Oggetto: PROGETTO DEFINITIVO PER LA REALIZZAZIONE DI UN NUOVO IMPIANTO FOTOVOLTAICO A TERRA DENOMINATO “RF VEGA” DI POTENZA PARI A 7,67 MWp E RELATIVO ELETTRODOTTO PER LA CONNESSIONE ALLA RTN, SITO IN LOCALITA’ CASCINA AGAZZARA NEL COMUNE DI SARMATO (PC)

**Metanodotto: POGGIO RENATICO - ALESSANDRIA DN 900 (36”)
ALL. ENEL LA CASELLA DN 500 (20”)**

GESTIONE INTERFERENZA
NUOVO ELETTRODOTTO MT
CON GASDOTTO SNAM

- Nuova linea elettrica interrata MT 15.000 Volt
(Cavo ad elica visibile Al 3x1x240 mmq in tubo di protezione $\varnothing 160$ mm e tritubo per futuro impianto, in attraversamento il metanodotto SNAM)
- Tubazione SNAM

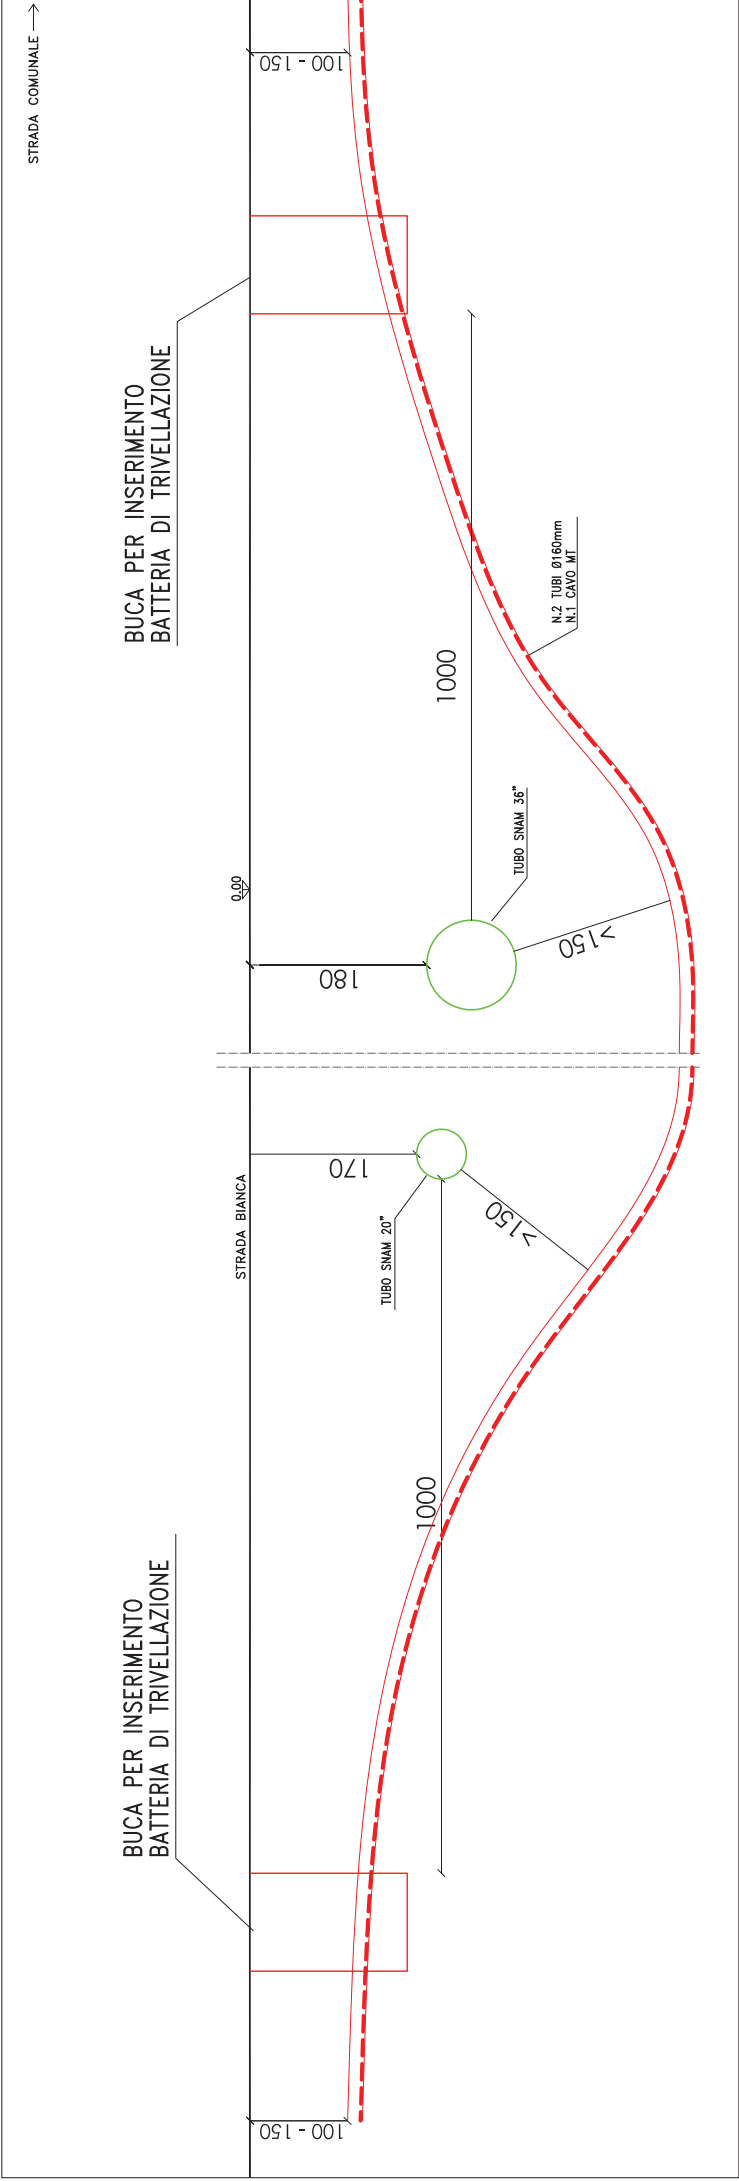
Gasdotti SNAM Rete Gas esistenti	<input checked="" type="checkbox"/>
Non sono interessati gasdotti SNAM Rete Gas	<input type="checkbox"/>
Centro di Pavia	Visto Capo Centro
Data 30.09.2021

- Eventuali pozzetti di ispezione dovranno essere posizionati a metri 20 per parte asse condotta.
- b) Le opere in progetto potranno essere realizzate in attraversamento dei metanodotti **"POGGIO RENATICO – ALESSANDRIA" DN 900 (36")** e **"ALL. ENEL LA CASELLA" DN 500 (20")** purché, nel punto di interferenza, sia assicurato il rispetto della normativa vigente (D.M.17.04.08 art.2.7) una distanza minima di sicurezza, misurata in senso verticale tra le superfici affacciate più vicine delle condotte, non inferiore a:

- **(tubo libero)** metri 1,50 (*unovirgolacinquanta*) distanza misurata in senso verticale fra le due superfici affacciate più vicine;
- c) qualora in corso di esecuzione dei Vs. lavori non sia rispettata la condizione di cui al punto (a), gli stessi dovranno essere interrotti e Snam Rete Gas dovrà provvedere con proprie imprese idoneamente qualificate - ma a spese di (RF-VEGA SRL) - ad eseguire gli interventi necessari per l'adeguamento dei propri impianti. In tal caso sarà cura della stessa Snam Rete Gas, a fronte di Vs. specifica richiesta, formalizzare il preventivo dei costi di addebito e dei tempi necessari alla risoluzione dell'interferenza;
